PREVOST

BULLETIN DE GARANTIE

BG15-50

DATE :	DÉCEMBRE 2015	SECTION : 18 - Châssis
EXPIRATION:	DÉCEMBRE 2017	
SUJET :	Décalsque de boîte de jonction arrière, information du relais R34

Fig.3 Information éronnée 12V du relais R34 (autocar X3 montré).

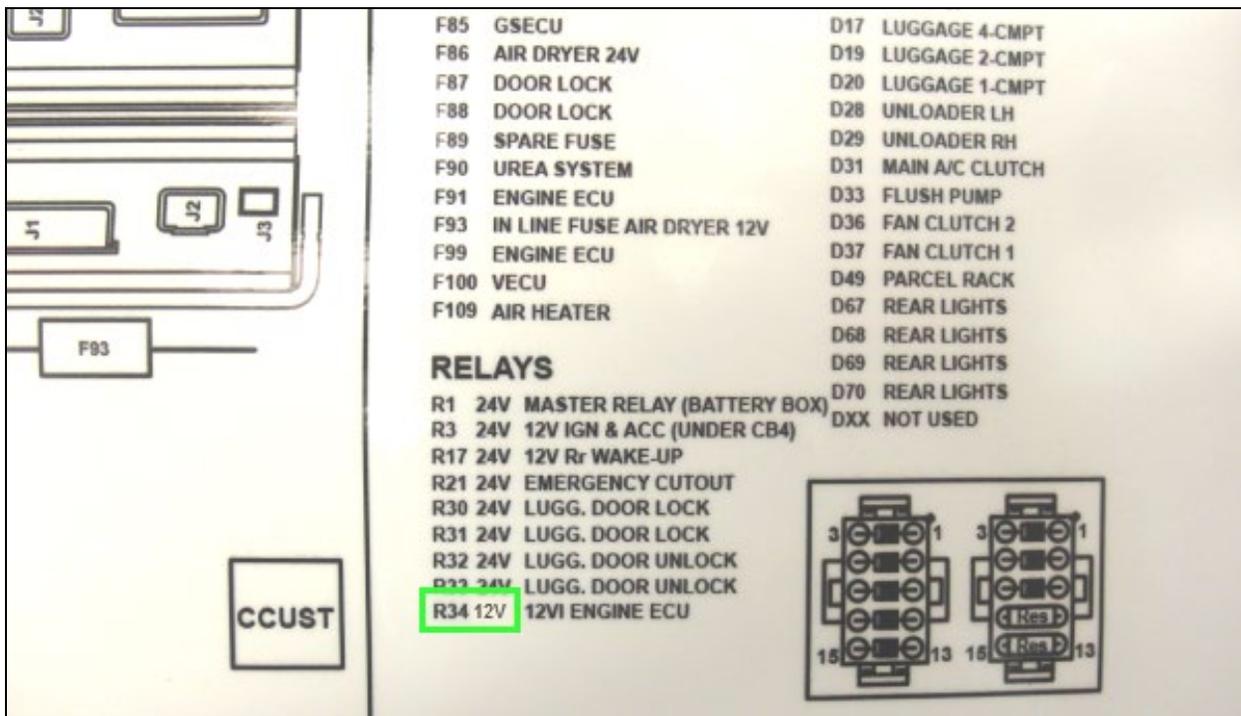
Sur les véhicules visés par ce bulletin, le décalque de boîte de jonction arrière situé dans le compartiment moteur droit affiche une information erronée concernant le relais R34.

Plus spécifiquement, le relais R34 devrait être identifié comme un relais 24 volts et non 12 volts.

2. Valider que l'information dans le coin inférieur droit du décalque (Fig.3) concernant le relais R34 est erronée et indique 12 volts (12V) et non 24 volts (24V).

Fig.5 Décalque indiquant le bon voltage du relais R34 (autocar X3 montré).

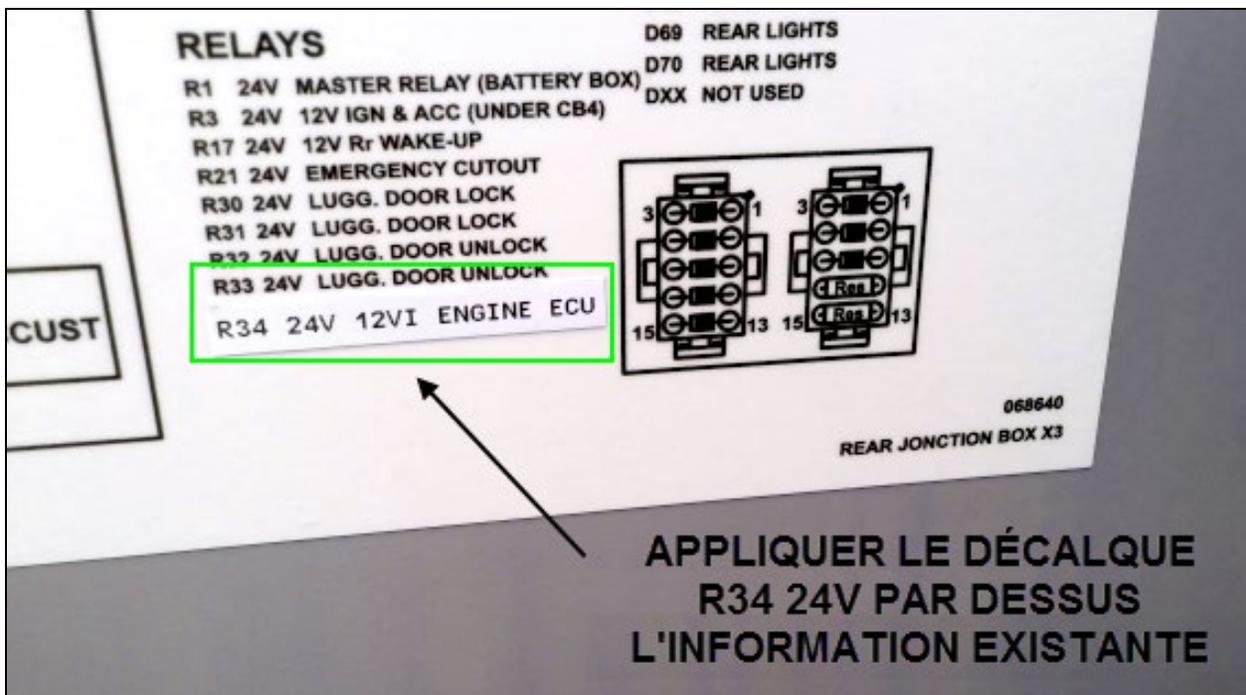
En conséquence, tous les véhicules visés doivent avoir un décalque affichant l'information appropriée apposé sur le décalque de boîte de jonction de manière à couvrir la description erronée du relais R34.

4. Appliquer directement le nouveau décalque sur l'information erronée (12V) comme illustré en Fig.5 et s'assurer d'une bonne adhérence (appliquer une pression sur la surface avec une carte de plastique. Par temps froid, appliquer une chaleur modérée au besoin).
